**ENQUETE PUBLIQUE RELATIVE A
L'ELABORATION DU PLAN LOCAL
D'URBANISME DE LA COMMUNE DE
COUDUN (OISE)**

**Durée de l'enquête : du mardi 9 mai 2017 au vendredi 9 juin 2017 inclus
soit 32 jours consécutifs**

Commissaire enquêteur : Madame Jacqueline LECLERE

RAPPORT D'ENQUETE

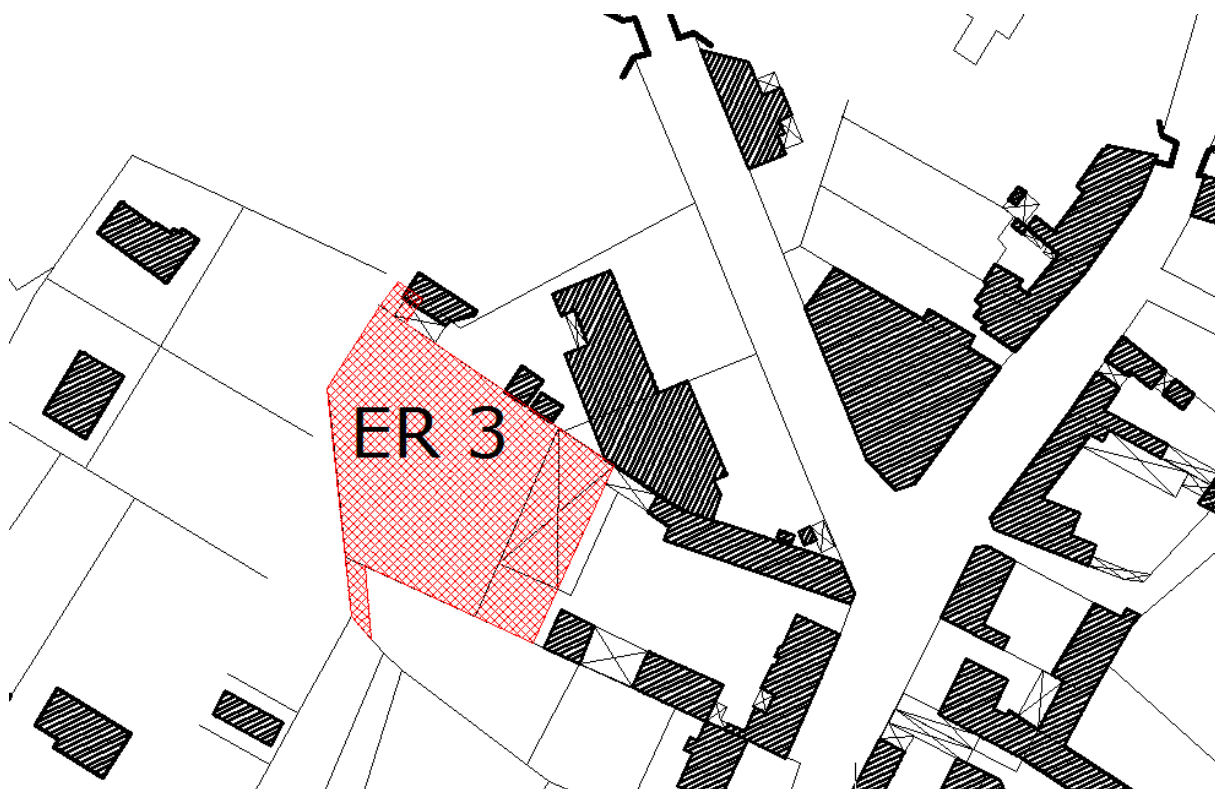
ER1 : pour un espace vert communal d'une superficie de 1346 m² (La superficie indiquée est erronée – Elle est très nettement supérieure à celle mentionnée dans le rapport. Dans la mesure où le plan est présenté sans échelle, je ne peux calculer la surface réelle.)

ER2 : pour un accès au futur espace vert communal d'une superficie de 330 m²

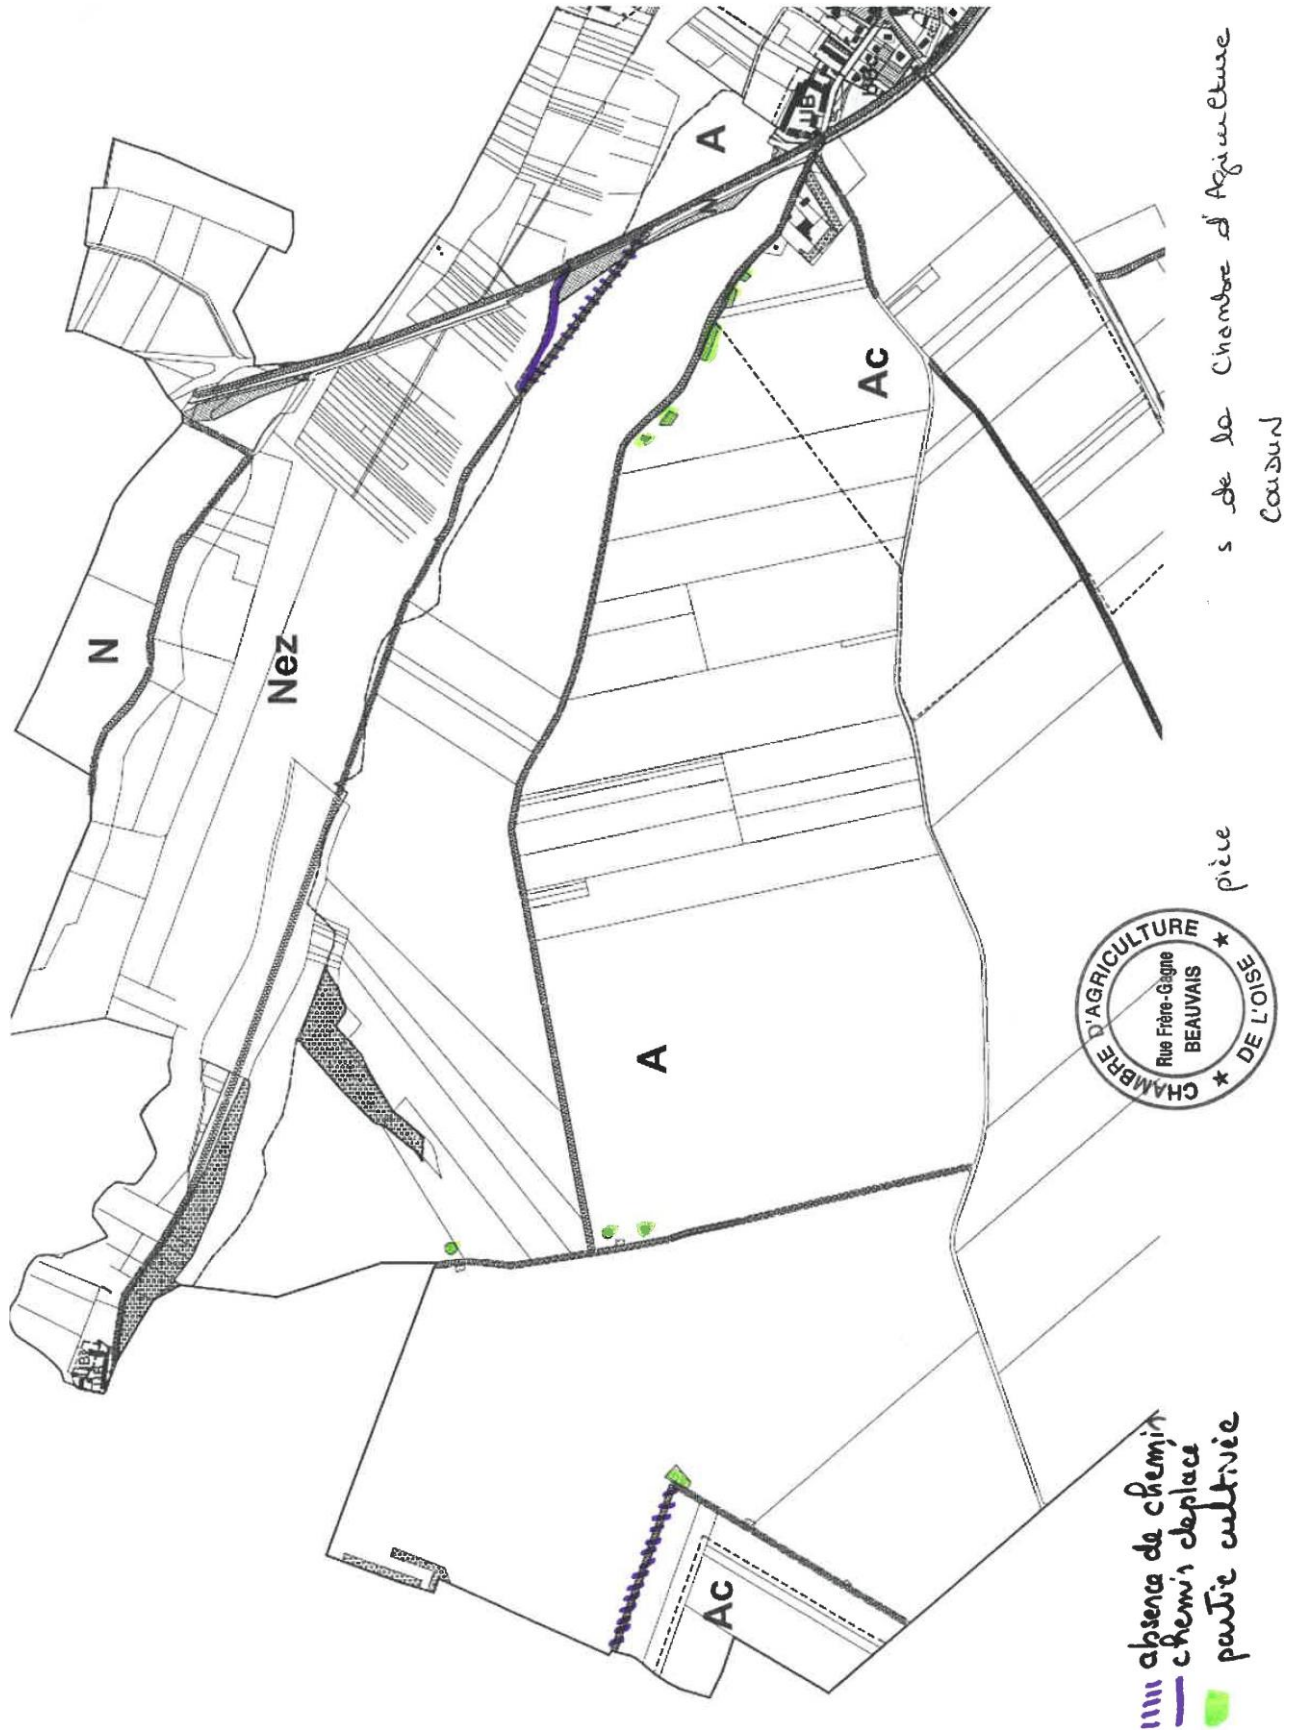
Le figuré utilisé dans la légende pour illustrer les éléments du paysage est différente de celui utilisé sur les plans.

Il est important de corriger ce point afin d'améliorer la lisibilité de ce document.

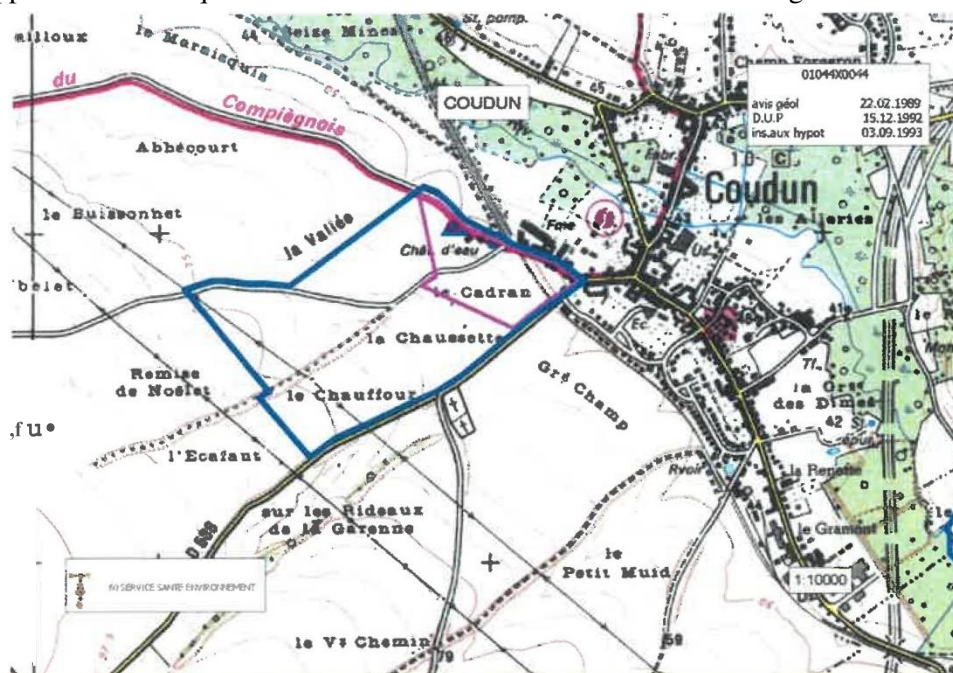
La présence de l'Aronde, et de ses anciens méandres, n'apparaît sur aucun des plans de zonage.

En page 4 du Règlement, il conviendrait de remplacer le zonage « NL » par « NI », la zone N étant divisée en 3 sous-zones : NI, Ne et Nez.

Dans le règlement relatif aux zones UBz et Nez, il n'est pas fait mention de la présence d'une bande d'inconstructibilité pour protéger le cours d'eau de la bétonisation.
